DETERMINAZIONE DEL DIRIGENTE SERVIZIO VIA/VINCA 3 giugno 2024, n. 252

**[ID VIP 9797] - Parco eolico denominato "Laterza 1", costituito da 16 aerogeneratori di potenza nominale pari a 6,6 MW e da un aerogeneratore di potenza nominale di 6 MW, per una potenza complessiva di 111,6 MW, da realizzarsi nei comuni di Laterza (TA) e Castellaneta (TA), incluse le relative opere di connessione alla RTN. Istanza per il rilascio del Provvedimento di VIA statale ex art. 23 del D.lgs. n. 152/2006 e ss.mm.ii. Proponente: Rinascita Wind S.r.l.**

Relazione tecnica a supporto dell'istruttoria sul progetto  
ID\_VIP 9797

Tipologia di progetto: Eolico  
Potenza: 111,6 MW  
Ubicazione: Laterza e Castellaneta (TA).  
Proponente: Rinascita Wind S.r.l.

Fig. 1 - Ubicazione degli aerogeneratori rispetto alle aree sottoposte a tutela (PPTR)

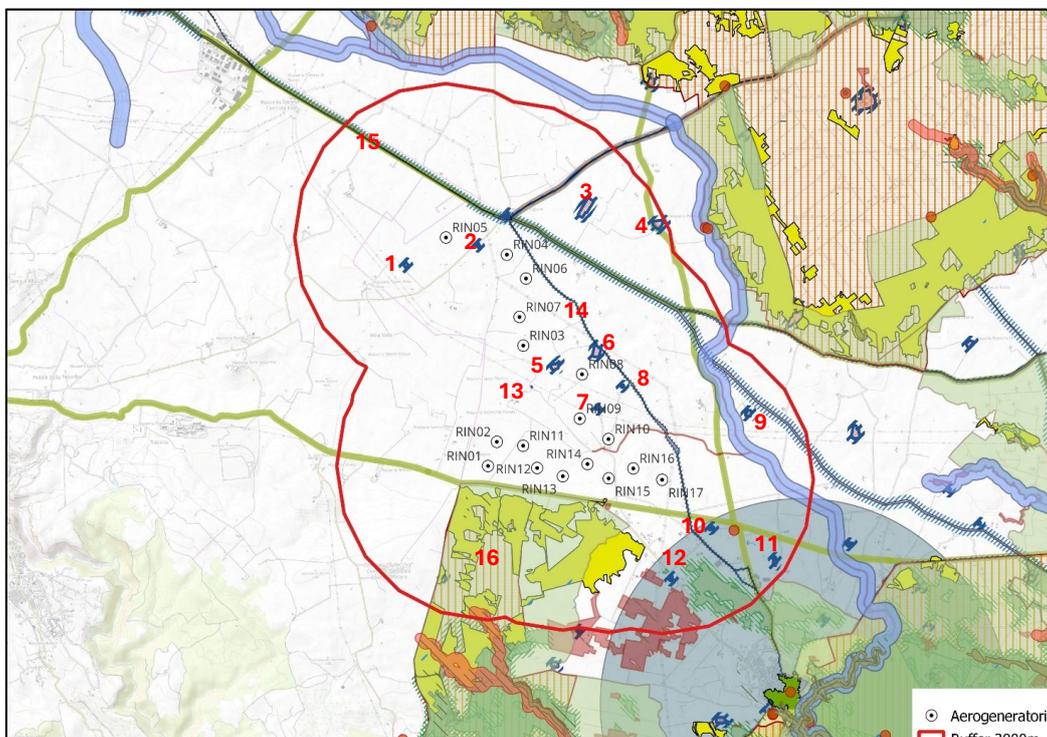
- Nell'area interessata **non** sono già installati impianti della stessa fonte (lett. a)
- **non** ricade in un sito oggetto di bonifica (lett.b)
- **non** interessa cave o miniere (lett.c)
- **non** è nella disponibilità di gestori di infrastrutture ferroviarie, autostradali (lett. c bis) società di gestione aeroportuale all'interno dei sedimi aeroportuali, (lett.c bis 1)
- **non ricade** nella fascia di rispetto dei beni sottoposti a tutela (3000 metri per gli impianti eolici, lett. c quater), tra i quali, con riferimento all'elaborato grafico di fig. 1, si rilevano peraltro:

Gli aerogeneratori ricadono all'interno di un quadrilatero di strade a valenza paesaggistica (evidenziate in colore verde in fig. 1), precisamente: a Nord la SP 140 (coincidente con il tracciato del Regio Tratturo Melfi Castellaneta), a Est la SP 19, a Sud la SS7, ad Ovest la SS271.

Fig. 2 - Ubicazione dell'impianto rispetto alle aree non idonee ex RR 24/2010

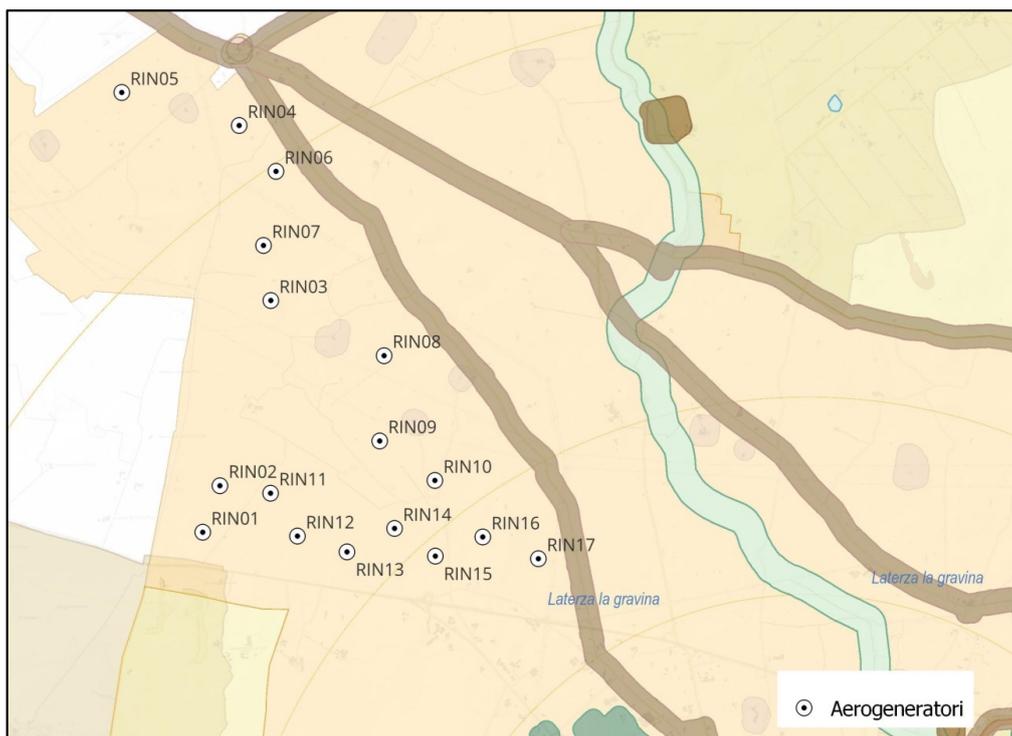
Come osservabile nella successiva fig. 2, tutti gli aerogeneratori, eccetto RIN04 e RIN05, ricadono nel raggio del Cono Visuale (10 km) con centro sulla città di Laterza. Inoltre, **tutti gli aerogeneratori ricadono nell'**

“Area frapposta tra SIC-ZPS-IBA nei territori di Laterza e Castellaneta”, indicata come **non idonea** ai sensi del regolamento regionale n. 24 del 2010.

Fig. 2 – tratta dalla Relazione acustica: ubicazione dei punti di misura rispetto agli aerogeneratori

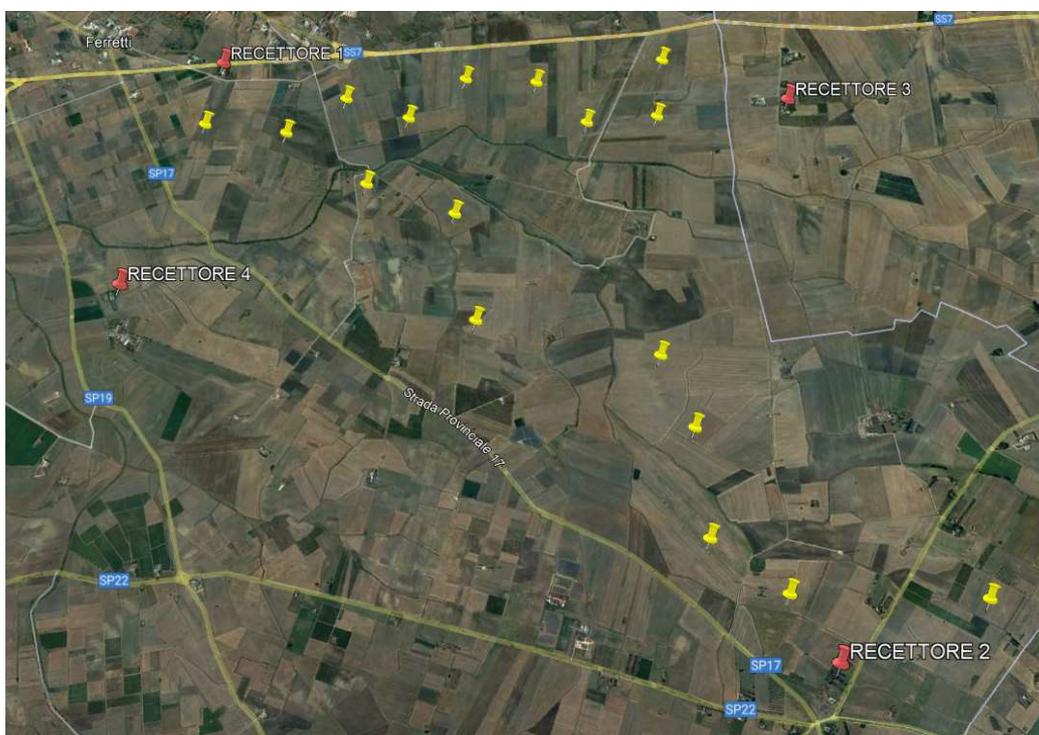
La Relazione previsionale d'**impatto acustico** combina i valori emissivi degli aerogeneratori con i rilevati eseguiti sul campo, per ottenere una stima del livello di rumore a seguito dell'intervento. I rilievi fonometrici sono stati eseguiti in 4 punti, denominati Ricettore 1-4, in orario diurno e notturno, e la stima del livello di rumore viene fornita per gli stessi 4 punti. Non viene fornita alcuna spiegazione circa la scelta di tali punti, la cui posizione influenza sensibilmente il risultato.

Come visibile in fig. 3 (tratta dalla relazione previsionale di impatto acustico), detti punti risultano tutti esterni rispetto all'area interessata dagli aerogeneratori ed a grande distanza da essi. Ad esempio, la distanza tra il Recettore 4 e l'aerogeneratore più vicino (RIN17) è di oltre 1,5 km, distanza alla quale il rumore prodotto dagli aerogeneratori è ovviamente poco percepibile ed i rilievi e le analisi poco significative. Sono invece presenti recettori sensibili a distanze anche inferiori ai 300 m dagli aerogeneratori. La scelta dei punti di misura, distanti dagli aerogeneratori, rende in definitiva poco attendibile lo studio condotto.
